新 潟 市 新 亀 田 清 掃 セ ン タ ー
整 備 ・ 運 営 事 業 に 係 る
入 札 説 明 書 等 に 関 す る 質 問 回 答 (第 1 回) 訂 正 版

令 和 6 年 6 月 1 3 日

新 潟 市

図1 地域貢献金額の加算対象の範囲（分担施工方式：乙型JVの場合）

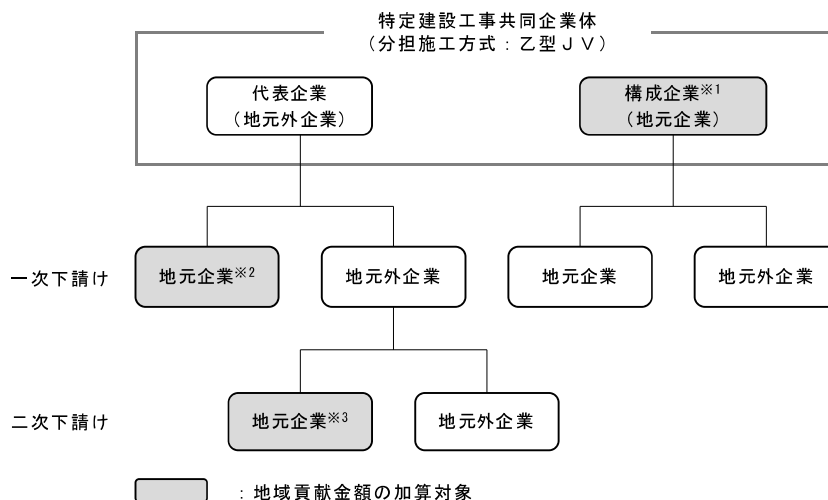
No	頁	項目1	項目2	項目名	質問の内容	回答
18	様式集 (Excel版)	様式第15号-6-4 (別紙2)		費用明細書(固定費)	本様式を印刷する場合には、Z列の合計欄は印刷範囲外とし、紙面に表示させないように留意することと記載ございますが、AB列と読み替えてよろしいでしょうか。	「AB列」に読み替えてください。
19	様式集 (Excel版)	様式第15号-6-4 (別紙2)		費用明細書(固定費)	別紙2で設けられた「固定費を運営期間(20年間)にわたり平準化した金額」(35行目)を様式第15号-6-4(別紙1)に展開する際、別紙1では「ごみ処理に係る費用」と「SPCに係る費用」の2項目(15~16行目)に分けて展開することから、別紙2の35行目の下に別紙1の2項目ごとで平準化した場合の欄を設けたいと考えていますが、お認め頂けますでしょうか。	項目は適宜追加していただいで構いません。なお、平準化した金額を項目ごとに記載する場合は、平準化した金額の合計額も記載してください。
20	様式集 (Word版)	様式第15号-6-5		地域への貢献	※4で地域貢献金額に計上する目的で地元企業を新たに設立し、地元企業が受注した業務の全部を他の企業に委託する場合は、当該発注金額の地域貢献金額への計上は不可とするとありますが、元からある支店や営業所によるこうした行為も禁止と理解してよろしいでしょうか。	地元企業又は支店や営業所に関わらず、建設工事請負契約書(案)第7条及び運營業務委託契約書(案)第10条に規定するとおり、受注した業務の全部の委託はできません。
21	様式集 (Word版) 55、56	様式第15号-6-5		地元貢献金額算定の留意点	建設事業者が特定建設工事共同企業体(乙型JV)を組成した場合の地元発注金額の計算方法についてご教授願います。 構成企業(地元企業)の場合は二次下請けは加算対象範囲外となるのでしょうか。 総じて下記の表の理解でよろしいでしょうか。	建設事業者が特定建設工事共同企業体(乙型JV)を組成した場合の構成企業(地元企業)の2次下請額は加算対象外となります。詳細は、別紙1 特定建設工事共同企業体の地域への貢献金額算定の範囲を参照してください。

- ※1 乙型JVの構成企業（地元企業）受注額から一次下請け（地元外企業）への発注額を除いた金額を加算対象とする。
- ※2 乙型JVの構成企業（地元外企業）から地元企業への発注額のうち、二次下請け（地元外企業）への発注額を除いた金額を加算対象とする。
- ※3 一次下請けの地元外企業から地元企業への発注額（100%）を加算対象とする。

図2 地域貢献金額の加算対象の範囲（分担施工方式：乙型JVの構成企業が甲型JVの場合）

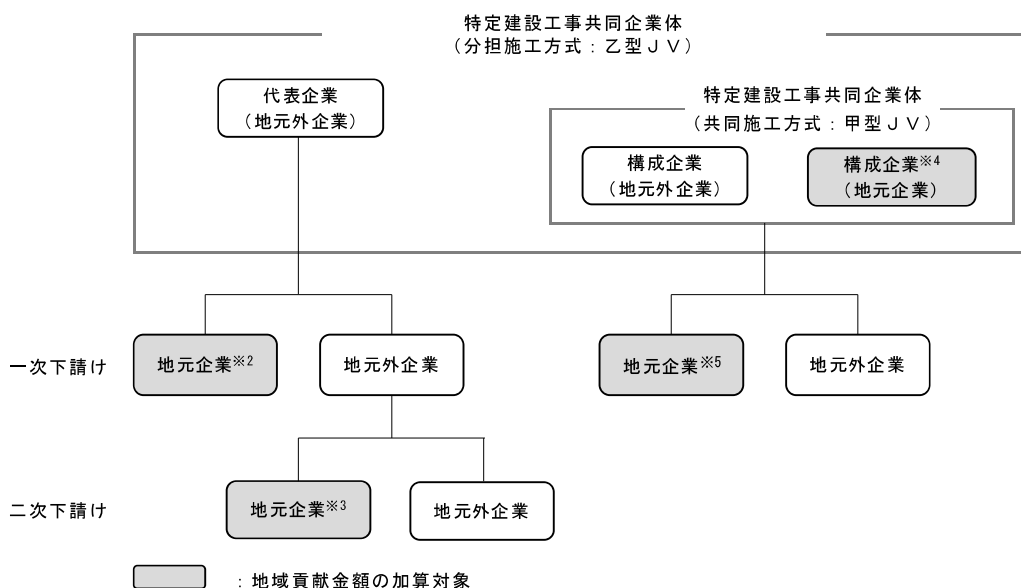
No	頁	項目1	項目2	項目名	質問の内容	回答
22	様式集 (Excel版)	様式第15号-6-5 (別紙)		地域貢献額の算定 方法	<p>特定建設工事共同企業体として乙型JVを組成し、その乙型JVの中に建築物の設計建設企業が甲型JV（市外企及び市内企業で構成）を結成した場合において、甲型JVの元請としての地域貢献額、甲型JVから下請として発注する地域貢献金額それぞれについての加算の考え方は、以下の式にて算定されるとの理解でよろしいでしょうか。 (二重計上とならない)</p> <p>・甲型JV元請の地域貢献額＝ 甲型JV元請金額×市内企業の出資比率</p> <p>・甲型JV下請の地域貢献額＝ 市内企業への下請金額×(100%－市内企業の出資比率)</p> <p>※甲型JVの構成企業のうち、市内企業が複数の場合には、出資比率の合計とする。 ※様式集 図2 地域貢献金額の加算対象の範囲(分担施工方式：乙型JVの場合)に則り、二次下請まで計上可能とする。</p>	<p>地域貢献額の算定式については、お見込みのとおりです。 なお、乙型JVの中の甲型JVからの2次下請額については、加算対象外とします。 詳細は、別紙1 特定建設工事共同企業体の地域への貢献金額算定の範囲を参照してください。</p>

No	頁	項目1	項目2	項目名	質問の内容	回答
23	様式集 (Excel版)	様式第15号-6-5 (別紙)		地域貢献額の算定 方法	<p>乙型JVの代表企業（地元外企業）→地元外企業→地元企業に発注した場合における地元貢献金額の加算・減算方法については記載がありますが、乙型JVの構成企業（地元）企業→地元外企業→地元企業へ発注した場合における地元貢献金額の加算・減算方法は記載がありません。建設事業者を全体を乙型JVとして組成し、当該乙型JV内に建築物の建設企業を地元外企業と地元企業で構成する甲型JVを組成した場合、当該甲型JVから一次下請の地元外企業に発注へ発注した場合の地元貢献金額の減算式と、さらに一次下請の地元外企業から二次下請の地元企業へ発注した場合の地元貢献金額の加算式は以下のとおりと理解してよろしいでしょうか。</p> <p>①地元外企業と地元企業で構成する元請甲型JVから一次下請の地元外企業への発注した場合の地元貢献額の減算式：一次下請地元外企業への発注額×元請甲型JVにおける地元企業出資比率</p> <p>②地元外企業と地元企業で構成する元請甲型JVから一次下請の地元外企業への発注し、地元外企業から二次下請の地元企業へ発注した場合の地元貢献金額加算式：（一次下請地元外企業への発注額×元請甲型JVにおける地元企業出資比率）-（二次下請の地元企業への発注額×元請甲型JVにおける地元外企業出資比率）</p>	No. 22の回答を参照してください。 詳細は、別紙1 特定建設工事共同企業体の地域への貢献金額算定の範囲を参照してください。
24	様式集 (Word版)	様式第15号-6-5		地域への貢献	<p>乙型JV内においてさらに甲型建設JV（共同施工方式）を地元企業（例サブ30%）と組成した場合、当該甲型JVから発注する地元二次下請企業迄の発注額は甲型スポンサー分（例70%分）を地元貢献額と理解してよろしいでしょうか。</p>	No. 22の回答を参照してください。 詳細は、別紙1 特定建設工事共同企業体の地域への貢献金額算定の範囲を参照してください。
25	様式集 (Word版) 55、56	様式第15号-6-5		地元貢献金額算定 の留意点	<p>建設事業者が特定建設工事共同企業体（乙型JV）を組成した場合、構成企業が①地元外企業がメイン・地元外企業がサブの甲型JVを組成した場合、②地元企業がメイン・地元外企業がサブの甲型JVを組成した場合、それぞれ一次下請け、二次下請けへの地元発注金額の計算方法はどのようになるのかご教授願います。</p>	①、②どちらの場合も地元企業への発注額の考え方は同じです。地域貢献額の算定式については、No. 22の回答を参照してください。 詳細は、別紙1 特定建設工事共同企業体の地域への貢献金額算定の範囲を参照してください。

No	頁	項目1	項目2	項目名	質問の内容	回答
26	様式集 (Word版)	様式第15号-6-5		地域への貢献	地域貢献金額算定において、甲型JVの場合は地元企業の甲型JVへの出資比率分を計上するという理解でよろしいでしょうか。	お見込みのとおりです。 詳細は、別紙1 特定建設工事共同企業体の地域への貢献金額算定の範囲を参照してください。
27	様式集 (Word版)	様式第15号-6-5		地域への貢献	地元外企業と地元企業から構成される甲型JVから地元企業への発注額は、出資比率の割合に応じた額（以下の算定式による）が加算対象と理解してよろしいでしょうか。 「地元企業」の地域貢献金額＝「地元企業」への発注額×{100%－（「構成企業（地元企業）」の出資比率）}	お見込みのとおりです。 詳細は、別紙1 特定建設工事共同企業体の地域への貢献金額算定の範囲を参照してください。
28	様式集 (Word版)	様式第15号-6-5		地域への貢献	一次下請の地元企業への発注金額から二次下請の地元企業以外への発注金額を差し引いた額を地元貢献金額とする場合、下記のような問題が生じると考えられることから、当該規定については再考をお願いします。 ■問題点 「一次下請の地元外企業から二次下請の地元企業への発注金額」（「(A)」とします）より、「元請から一次下請の地元企業への発注金額」（「(B)」とします）が上回っているにも関わらず、「(B)」の金額から二次下請の地元外企業以外への発注金額を差し引くことで、「(A)」よりも計算上の金額が少ない地元貢献金額（「(C)」とします）となるケースが発生することが想定されます。このケースでは実際には地元貢献金額が多い(B)よりも、貢献金額が少ない(A)が評価されることとなります。 こうしたケースが発生することは、評価委員が、実態に即した地元貢献金額の判断をすることを阻害する事になりかねず、評価の公平性に抵触する懸念があります。	原文のとおりとします。

- ※4 甲型JVの構成企業※4（地元企業）は、出資比率に応じた額から構成企業※4（地元企業）の出資比率に応じた一次下請け（地元外企業）への発注額を除いた額を加算対象とする。なお、甲型JVの構成企業のうち、地元企業が複数の場合には、出資比率の合計により地域貢献金額を算定する。

「構成企業※4（地元企業）」の地域貢献額

$$= (\text{甲型JV受注額} \times \text{「構成企業※4（地元企業）」の甲型JV出資比率}) - (\text{「地元外企業」への発注額} \times \text{「構成企業※4（地元企業）」の甲型JV出資比率})$$

- ※5 乙型JVの構成企業である甲型JVから地元企業への発注額は、出資比率の割合に応じた額（以下の算定式による）を加算対象とする。

「地元企業※5」の地域貢献金額

$$= \text{「地元企業※5」への発注額} \times \{100\% - (\text{「構成企業※4（地元企業）」の甲型JV出資比率})\} \text{※4}$$
